Mission régionale d'autorité environnementale
ÎLE-DE-FRANCE

**Avis délibéré
sur le projet de renouvellement urbain
du quartier Saint-Leu Langevin
à Villetaneuse (93)**

**N° APJIF-2025-075
du 13/08/2025**

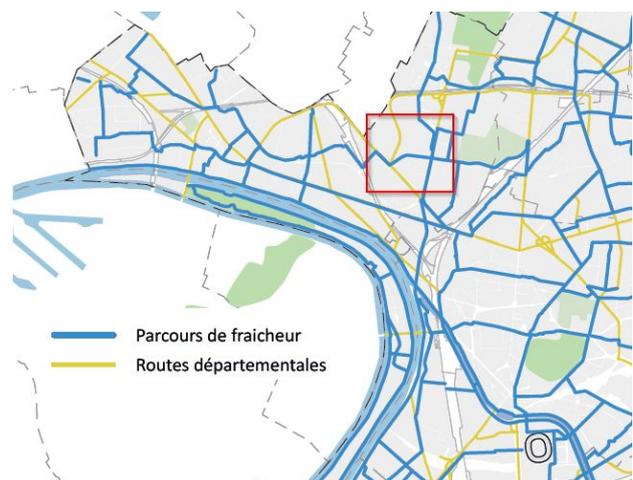
Elle constate cependant que l'étude d'impact ne prend pas en compte le projet de PLUi révisé, arrêté le 19 novembre 2024 et devant être approuvé en 2025, sur lequel elle a rendu un avis⁶, mais traite uniquement du PLUi en vigueur. Bien qu'il n'ait pas encore été adopté et ne soit pas opposable, ce projet de PLUi révisé aurait pu utilement être pris en compte dans l'étude d'impact dans une démarche de cohérence du projet de renouvellement urbain avec le projet global d'aménagement du territoire porté par Plaine Commune. Eu égard à la temporalité concomitante de l'approbation du projet du PLUi révisé avec la réalisation du projet, et notamment le calendrier prévisionnel de dépôt des permis de construire des différents lots, ce nouveau PLUi sera appelé à s'appliquer sur ces derniers. Le quartier Saint-Leu Langevin y est notamment concerné par deux orientations d'aménagement et de programmation (OAP) thématiques : « Trame verte et bleue », qui identifie le secteur comme « continuités écologiques », et « Grands axes et espace public » qui définit des orientations de lutte contre le phénomène d'îlot de chaleur urbain (ICU).

(5) L'Autorité environnementale recommande de présenter la manière dont le projet de renouvellement urbain du quartier Saint-Leu Langevin s'articule avec le projet de PLUi de Plaine Commune arrêté en novembre 2024, et notamment les orientations relevant de deux OAP relatives aux enjeux écologiques et climatiques.

Figure 15 : Carte de bruit stratégique montrant les niveaux sonores moyens sur 24h selon l'indicateur Lden (source : Bruitparif)

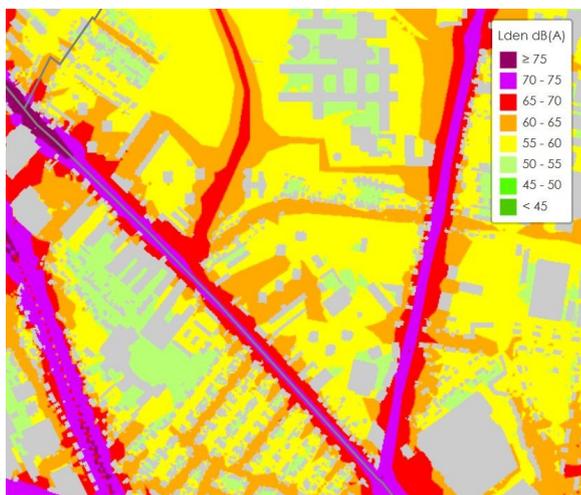
En prenant en compte l'évolution du trafic liée au renouvellement urbain du quartier et à l'augmentation du nombre d'habitants, une modélisation de l'environnement sonore après la réalisation du projet a été réalisée. Elle montre des niveaux sonores LAeq du même ordre de grandeur qu'à l'état initial, avec une augmentation modérée au niveau des voies de circulation internes au quartier créées ou modifiées (les niveaux étant inférieurs à 55 dB(A) le jour et 50 dB(A) la nuit). Les niveaux sonores en façade des bâtiments construits dans le cadre du projet ont également été modélisés (étude d'impact, p. 482). Ils montrent notamment que l'ensemble des façades qui seront exposées à la route de Saint-Leu subira des niveaux de bruit importants, compris entre 67,5 et 70 dB(A) en journée et entre 59 et 62,5 dB(A) la nuit. Afin de faciliter leur comparaison avec les valeurs de référence définies par l'OMS, l'Autorité environnementale estime que les niveaux sonores modélisés avant et après la réalisation du projet, gagneraient à être traduits en indicateurs Lden et Ln. Cela permettrait d'appréhender visuellement, à la lecture de la carte, le futur environnement sonore au regard de son impact sur la santé des futurs habitants, mais également d'évaluer la proportion d'habitants du quartier exposés à des niveaux dépassant les valeurs définies par l'OMS.

(7) L'Autorité environnementale recommande de produire les cartes de modélisation de l'environnement sonore actuel et futur, après la réalisation du projet, selon les indicateurs Lden et Ln pour caractériser l'impact sanitaire du bruit sur la population au regard des valeurs de référence définies par l'OMS (notamment en caractérisant l'évolution de la population exposée à des niveaux dépassant ces valeurs).

Figure 19 : Carte des concentrations moyennes annuelles en NO₂ modélisées à horizon 2030 après réalisation du projet
(source : Étude d'impact, p. 463)

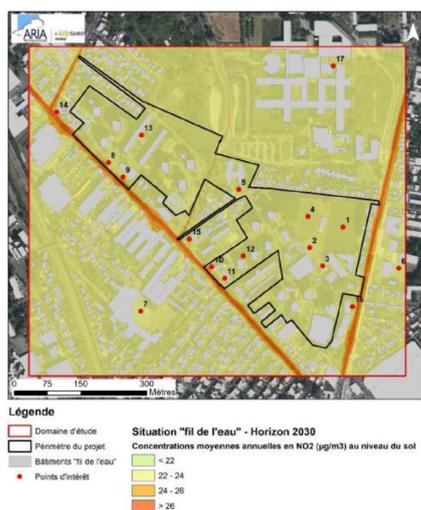
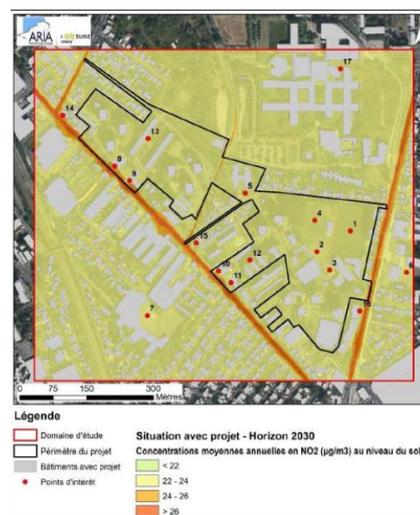
Il ressort de l'évaluation des risques sanitaires liées aux pollutions de l'air qu'à l'horizon 2030, le projet n'entraîne pas d'impact notable sur l'indice pollution-population (augmentation de 1 % du fait de l'augmentation de la population), les quotients de danger (augmentation inférieure à 1 %) et sur les excès de risques individuels (augmentation inférieure à 1,2 %) par rapport à la situation au fil de l'eau. Au regard de ces résultats, le maître d'ouvrage ne prévoit pas de mesures d'évitement et de réduction de l'exposition de la population à la pollution atmosphérique²¹, mais reprend uniquement des recommandations émises par l'étude air-santé : augmentation de l'espace entre la route de Saint-Leu et les immeubles (lots H et I, les plus exposés dans le secteur Saint-Leu, et lots A et B dans le secteur Langevin) pour créer une « zone tampon », adaptation de la morphologie du bâti, choix des matériaux, agencement des logements et orientations des ouvertures. L'Autorité environnementale fait remarquer qu'il ne s'agit que de recommandations d'ordre général, alors que le projet entraîne l'augmentation de la population dans ce quartier où les concentrations en polluants atmosphériques dépassent significativement les valeurs retenues par l'OMS. Ce projet prévoit de construire de nouveaux logements le long de la route de Saint-Leu, dans la zone la plus exposée à la pollution atmosphérique. L'Autorité environnementale préconise de revoir le traitement de cet enjeu et de définir des mesures d'évitement et de réduction permettant de garantir l'absence d'incidences sanitaires du projet sur la population du quartier, tant pour les bâtiments d'habitations construits et les logements réhabilités, que pour la démolition-reconstruction de l'école Langevin-Vallès et l'extension du gymnase qui accueilleront un public sensible. L'intervention sur le bâti existant, via les travaux de réhabilitation menés, est l'occasion d'intervenir sur l'organisation interne des bâtiments ainsi que les systèmes d'aération pour améliorer la qualité de l'air à laquelle sont exposés les habitants et usagers.

(9) L'Autorité environnementale recommande de définir des mesures d'évitement et de réduction de l'exposition à la pollution atmosphérique de la population, notamment sensible, au sein des futures constructions et des bâtiments réhabilités au regard des valeurs de référence définies par l'OMS pour caractériser l'effet néfaste sur la santé des pollutions de l'air.

Figure 21: Carte des sites recensés sur Casias et des Icpe (source : Étude d'impact, p.267)

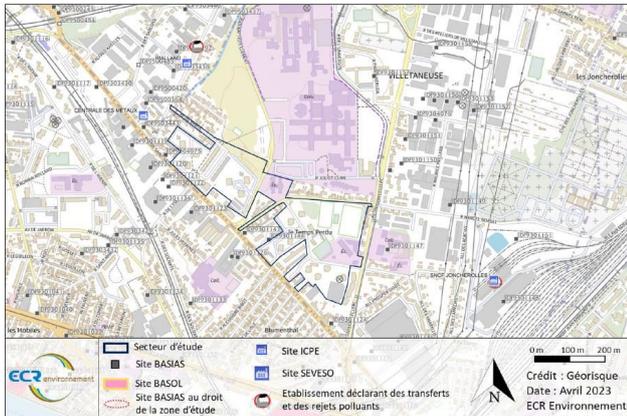
Bien qu'aucun ne se situe au sein du périmètre du projet, plusieurs sites identifiés par la carte des anciens sites industriels et activités de service (Casias) sont localisés à proximité immédiate (cf figure 21). Aucun site pollué n'est référencé au sein du quartier Saint-Leu Langevin, ni aucune installation classée pour la protection

Figure 23 : Écarts des émissions de gaz à effet de serre entre les scénarios avec et sans projet (source : Étude d'impact, p. 400)

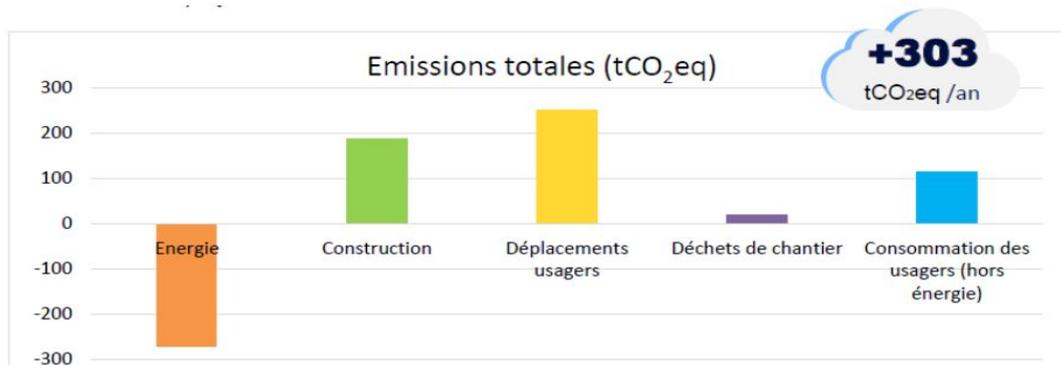
Le dossier fait état de plusieurs incertitudes liées au projet qui se répercutent dans les estimations : matériaux et modes constructifs pour les constructions neuves et les réhabilitations, nombre de niveaux souterrains réalisés pour le stationnement, recours aux modes actifs de déplacements et parts modales associées, etc. Le pétitionnaire ne fait état, dans l'étude d'impact, que d'une mesure de réduction des émissions de GES du projet : « MR 22 : Optimisation énergétique des logements », qui consiste à améliorer les performances énergétiques via différentes pistes (isolation thermique, modèles de fenêtres et de portes, systèmes de chauffage et de refroidissement, éclairage LED) (p. 405). L'Autorité environnementale s'étonne que la seule mesure définie concerne le poste des consommations énergétiques alors qu'il s'agit de celui où le projet de renouvellement urbain permet de réduire les émissions en comparaison avec l'existant. De plus, cette mesure s'apparente à des pistes d'action et non à une mesure opérationnelle dont l'effet sur les émissions de GES est chiffrée. Les constructions représentant le deuxième poste le plus important d'augmentation, des mesures d'évitement et de réduction notamment liées aux démolitions-reconstructions prévues, aux modes constructifs retenus ou aux aménagements du quartier envisagés seraient plus pertinentes. L'Autorité environnementale estime que ces mesures appellent à être définies précisément, notamment leur déclinaison opérationnelle, et que leurs effets sur le bilan carbone global de l'opération de renouvellement urbain soient quantifiés. Elle rappelle que l'étude d'impact doit justifier dans quelle mesure le projet s'inscrit dans la trajectoire de la stratégie nationale bas carbone qui vise la neutralité carbone à horizon 2050.

(11) L'Autorité environnementale recommande de définir des mesures d'évitement, de réduction, voire de compensation des émissions de gaz à effet de serre du projet, dont les effets doivent être quantifiés pour démontrer dans quelle mesure le projet s'inscrit dans la trajectoire de la stratégie nationale bas carbone.

Figure 27 : Synthèse des conditions de circulation après la réalisation du projet de renouvellement urbain (source : Étude d'impact, p. 448)

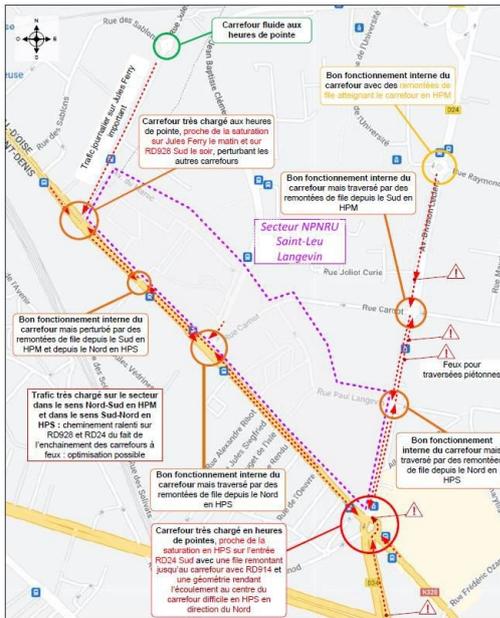
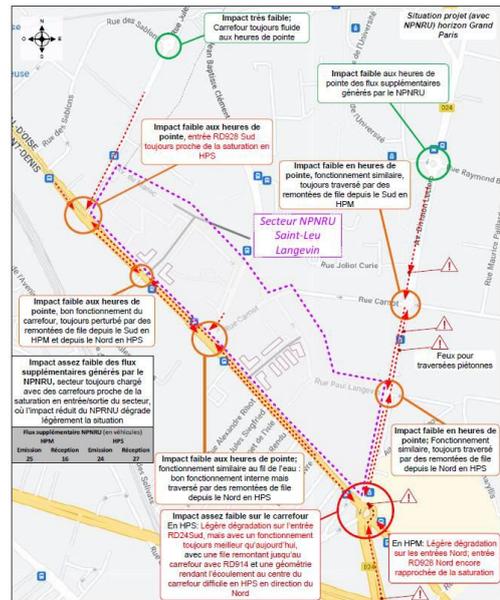
Plusieurs aménagements pour améliorer les conditions de circulation recommandés par le bureau d'étude en charge de l'étude de mobilité seront mises en œuvre, comme : le passage de l'avenue du Maroc en sens unique ouest-est (mesure d'accompagnement « MA 15 ») et la conservation du sens unique existant rue Carnot (mesure d'accompagnement « MA 16 »). Globalement, dans le cadre du projet, la trame viaire interne au quartier sera réorganisée, avec la création de deux voies traversantes nord-sud en sens unique, ainsi que le passage de la grande majorité des voies en sens unique avec une vitesse limitée à 30 km/h. L'Autorité environnementale note toutefois que plusieurs recommandations émises pour améliorer les conditions de circulation du secteur, représentées dans la figure de l'étude de mobilité reprise par l'étude d'impact (p. 455), ne sont pas clairement déclinées opérationnellement dans le projet. En l'état, l'étude d'impact n'évalue pas les effets des caractéristiques du projet ainsi que des mesures prévues sur le trafic, et ne démontre pas que sa réalisation permettra d'améliorer les conditions de circulation au sein du secteur Saint-Leu Langevin.

(13) L'Autorité environnementale recommande d'évaluer les effets des mesures prévues par le projet en matière de trafic routier et de démontrer qu'elles permettent une modification des conditions de circulation dans le secteur Saint-Leu Langevin en vue de réduire les pollutions associées, et favoriser le report modal.

Figure 29 : Extrait de la carte n°6 de l'OAP « Grands axes et espace public » du projet de PLUi révisé de Plaine Commune arrêté le 19 novembre 2024 (source : site internet de Plaine Commune, localisation du quartier annoté par la MRAe en rouge)

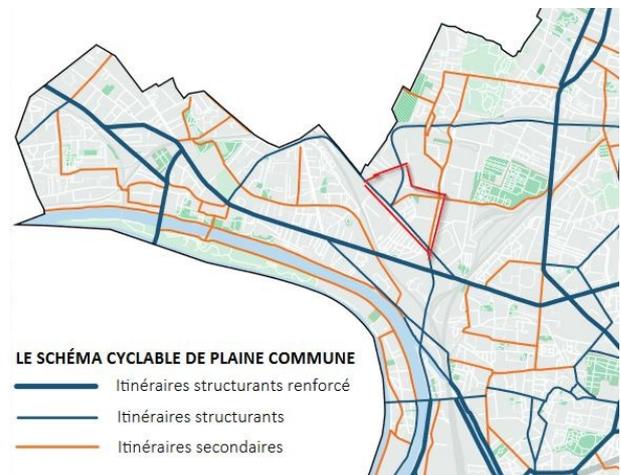
tons (trottoirs) soient présents sur l'ensemble des axes du quartier, l'étude d'impact indique qu'ils sont « *cependant parfois assez endommagés* » ou « *parfois assez étroits avec des cheminements piétons assez régulièrement interrompus* » (p. 202). L'Autorité environnementale note que l'OAP « Mobilités durables » du PLUi de Plaine Commune en vigueur, ainsi que l'OAP « Grands axes et espace public » du projet de PLUi révisé arrêté 19 novembre 2024, définissent des orientations relatives aux déplacements piétons ou cyclables au niveau du quartier (cf figures 28 et 29).

Le maître d'ouvrage met en avant un objectif de développement de modes actifs de déplacement porté par le projet, notamment à travers l'amélioration du maillage de cheminements piétons (aménagement de trottoirs séparés de la route, création d'une sente piétonne) et cyclables (aménagement de pistes cyclables) ainsi que de l'offre de stationnement vélo. Ainsi, il indique que « *le projet de renouvellement urbain permettra de rétablir les continuités de ce réseau de mobilité active, afin de connecter le quartier au centre-ville, aux transports en commun, à la ceinture verte et aux équipements publics* » (Étude d'impact, p. 44). Cependant, l'Autorité environnementale constate qu'en dehors du plan de circulation présenté (cf figure 9) ou l'évocation de « [passages piétons et] pistes cyclables [...] préconisés au niveau des voies nouvelles et de l'avenue du Maroc prolongée » (Étude d'impact, p. 42), le dossier ne présente pas précisément les aménagements cyclables prévus ni dans quelle mesure ils vont permettre d'améliorer le maillage du secteur. Les aménagements définis pour améliorer les conditions de déplacement des piétons, notamment des personnes à mobilité réduite, ne sont pas non plus présentés. Par ailleurs, le nombre ainsi que la typologie des stationnements vélo envisagés ne sont pas précisés²³. Or, disposer d'un nombre important de places facilement accessibles et sécurisées est indispensable pour inciter au report modal. Ce faisant, et bien qu'elle note l'ambition affichée par le projet, l'Autorité environnementale estime que l'enjeu des mobilités n'est pas assez approfondi par l'étude d'impact, qu'il s'agisse des aménagements prévus, des parts modales actuelles et futures des habitants du quartier, du nombre de places de stationnement vélo, de leur nature et de leur accessibilité, etc. En l'état, elle ne comporte pas d'analyse approfondie des mobilités sur le secteur et n'apprécie pas les incidences du projet de renouvellement urbain en le situant dans la chaîne de déplacement du territoire. Aucune stratégie précise en faveur des modes de déplacements alternatifs à la voiture n'est définie à l'échelle du projet.
